**Schriftliche Rückfragen**

**Wettbewerbsleistungen**

Bild 19 Mindestmaße einer Fahrzeughalle mit mehreren Feuerwehrfahrzeugen (Stellplatzgröße 1, 2 und 3)

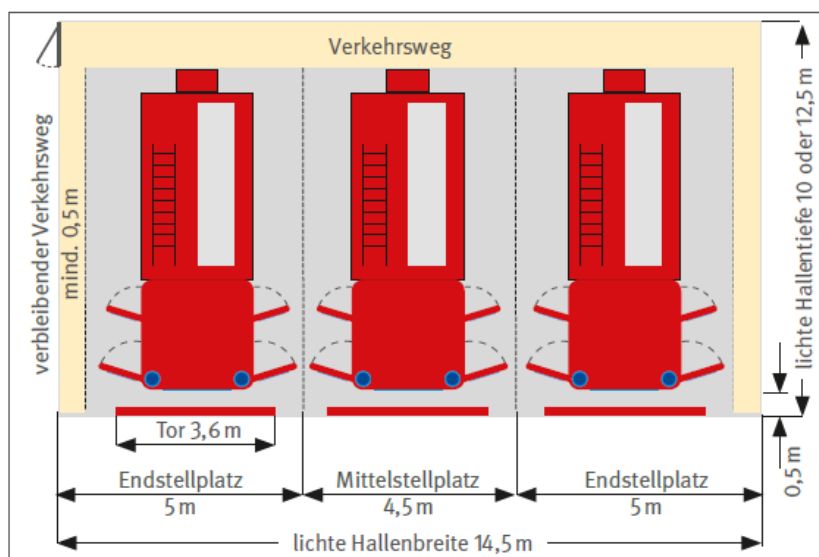
Raumprogramm 1.01: Abmessungen 4,5x12,5 m, aber Fläche 68,75 m<sup>2</sup>, was stimmt?

Raumnummer 1.01: Fläche für ELW 1 68,75 passt rechnerisch nicht.

Müssen alle Stellplätze mit Bezeichnung der Größe 2 (DIN 14092-1) im Raumprogramm alle 4,5 m x 12,5 m groß sein, oder können für die Fahrzeuge mit geringeren Längen auch kleinere Stellplätze eingeplant werden?

Welche Fahrzeuge benötigen immer eine freie Stellplatzfläche 4,5\*12,5m vor den Toren?

Wo ist der beschriebene Stauraum vor den Toren anzuordnen. Innen oder außen?

Es wird eine lichte Höhe für die Tore der Fahrzeuge angegeben. Gibt es eine Vorgabe für die lichte Höhe der Stellplätze und der Werkstatt?

Ist der Sicherheitsabstand rundum das Fahrzeug zu gewährleisten?

Wieviel Hallenstellplätze 4,5 x 12,5 m sind erforderlich? Die vorgenannte Stellplatzgröße ist außerdem fraglich. Gibt es andere Stellplatzgrößen? Sind differenzierte Stellplatzhöhen/Hallenhöhen erforderlich?

Für alle Fahrzeuge (Raumprogramm Pos. 1.01 - 1.16) wird die selbe Stellplatzgröße angegeben. Dies führt z.B. dazu, dass für das Krad ein Stellplatz von 56,25m<sup>2</sup> vorzusehen ist. Können die Stellplätze je nach Typ optimiert werden und ggf. Anhänger auf Restflächen innerhalb der Halle positioniert werden? Dies würde zu einer enorm effizienteren Raumausnutzung führen.

Für die Abmessungen der Stellplätze ist die Größe gemäß DIN Stellplatzgröße 2 festgelegt. Dabei ist zu berücksichtigen, dass bei End-Stellplätzen ein entsprechender Verkehrsweg zu berücksichtigen ist. Die Anzahl der Stellplätze ist im Raumprogramm vorgegeben. Dieses ist zu erfüllen!
